PROPUESTA DE DICTAMEN TÉCNICO

INFORME FAVORABLE SOBRE LA PROPUESTA DE REVISIÓN DE LAS ESPECIFICACIONES TÉCNICAS DE FUNCIONAMIENTO (ETF) DE REFERENCIA PME 4-15/01 RELATIVA A LAS MEJORAS EN EL CIRCUITO DE DISPARO DE LAS BOMBAS DE REFRIGERANTE DEL REACTOR (BRR) EN CASO DE INCENDIO DE CN TRILLO

Mediante esta revisión el titular incluye en las ETF cambios derivados de la modificación de diseño (MD) 4-MDR-03146-01 "YD/Mejora en el circuito de disparo de las BBR frente a actuaciones espurias en caso de incendio". Esta modificación está previsto se implante en la próxima recarga de combustible cuyo inicio está previsto el 29 de abril de 2016.

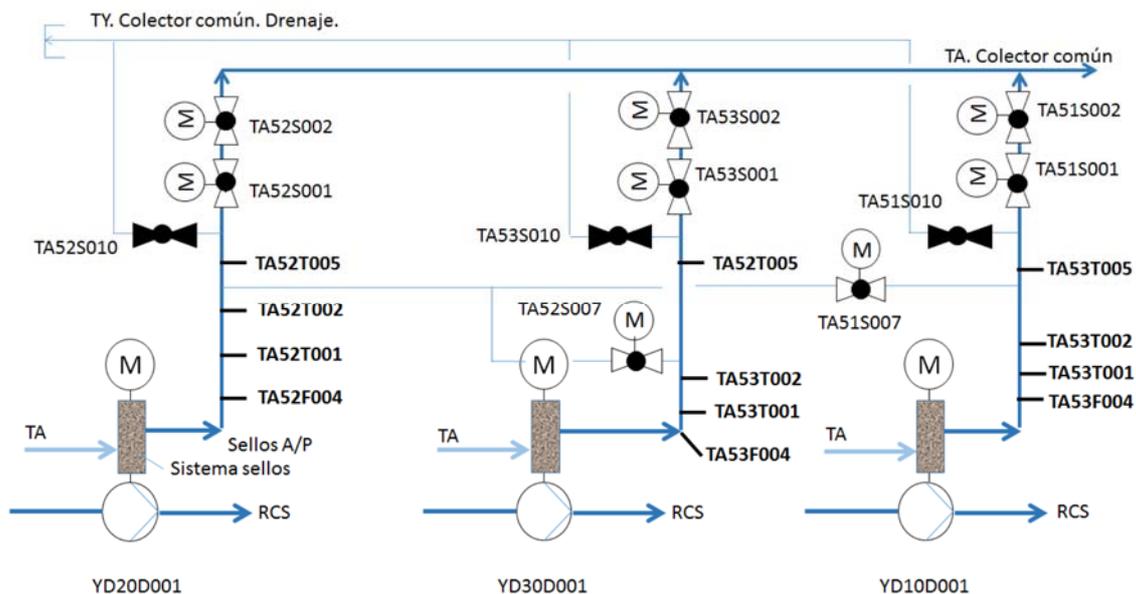
El agua del TA refrigera los sellos y la fuga que exista a través de los sellos de alta presión de cada BRR se dirige a un colector común y de ahí al sistema TA o al sistema TY (sistema de drenajes y venteos de equipos nucleares) para tratamiento. Por tanto, cada BRR cuenta con una línea de fuga de los sellos de alta presión, la cual tiene dos válvulas de aislamiento en serie antes del colector común. Los códigos identificadores (AKZ) de estas

válvulas motorizadas de aislamiento son TA51/52/53 S001/S002 para cada BRR respectivamente.

Por otro lado, antes del colector común, las tres líneas de fuga de los sellos de las BRR están interconectadas. La interconexión cuenta con dos válvulas motorizadas de aislamiento cuyos códigos de identificación son TA51/52 S007.

Finalmente, aguas abajo de la intersección con la línea de interconexión entre las tres líneas de fuga pero antes de las válvulas TA51/52/53 S001/S002 el sistema cuenta con una línea de drenaje por cada BRR que conduce al sistema TY. Cada línea de drenaje cuenta con una válvula manual de aislamiento cuyas referencias son TA51/52/53 S010.

La evaluación también ha revisado los argumentos del titular respecto a los cambios operativos en las válvulas de interconexión de las líneas de fugas de los sellos de alta presión, ya que con la propuesta del titular estas válvulas pasan de estar operando abiertas a cerradas. Con este cambio y con los mejoras en las lógicas para el disparo de las bombas y los nuevos instrumentos, se consigue que, en caso de que un incendio provocara el fallo de las válvulas de aislamiento de la BRR en cuestión y de la refrigeración al sello de esa bomba, no se produciría el daño temprano del sello de alta presión. Asimismo, ha sido revisada la mejora en el funcionamiento de las BRR y su protección frente a un incendio que dañara los circuitos, encontrándolos aceptables.
